Oznámení k bezpečnému používání

Týká se křídlových držadel pro modely ReTurn 7400 a 7500

Obr. 3 Nový, bezpečnější model křídlového držadla. Závít vede do držadla.

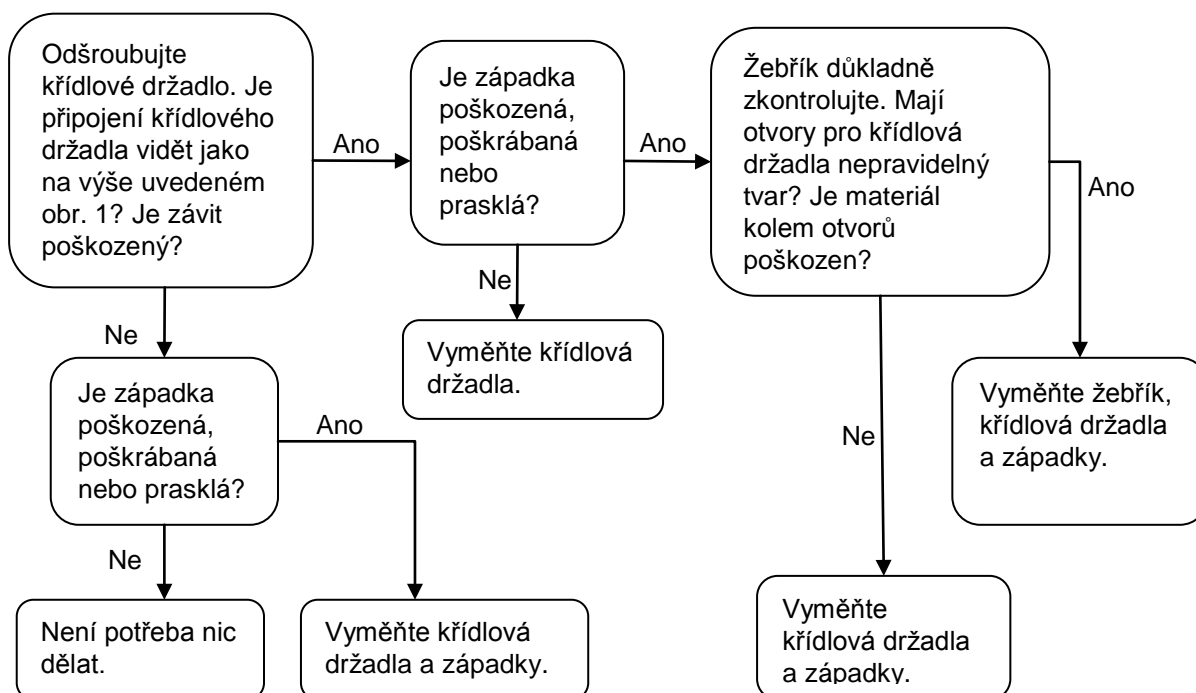
V období duben 2009 až květen 2011 používala společnost Handicare AB křídlové držadlo, u něž se může šroub a držadlo po opakovaném dotažení oddělit. To způsobuje malou vůli v připojení žebříku, která zapříčiňuje velké zatížení připojovacích děr žebříku. V konečném důsledku to může způsobit mechanickou únavu materiálu žebříku.

Společnost Handicare v květnu 2011 změnila dodavatele křídlových držadel, takže křídlové držadlo má nyní konstrukci, díky níž zůstává šroub bezpečně v držadle, obr. 3, a tím udržuje západku těsně u žebříku a minimalizuje vznik vůle.

V rámci prevence se společnost Handicare rozhodla vyměnit všechna křídlová držadla, u nichž je připojení šroubu viditelné.

Měli byste neprodleně provést kontrolu všech zařízení ReTurn, která mají příslušné křídlové držadlo. Zkontrolujte všechna používaná zařízení a zařízení ve skladech. Demontujte a zlikvidujte všechny ovlivněné díly.
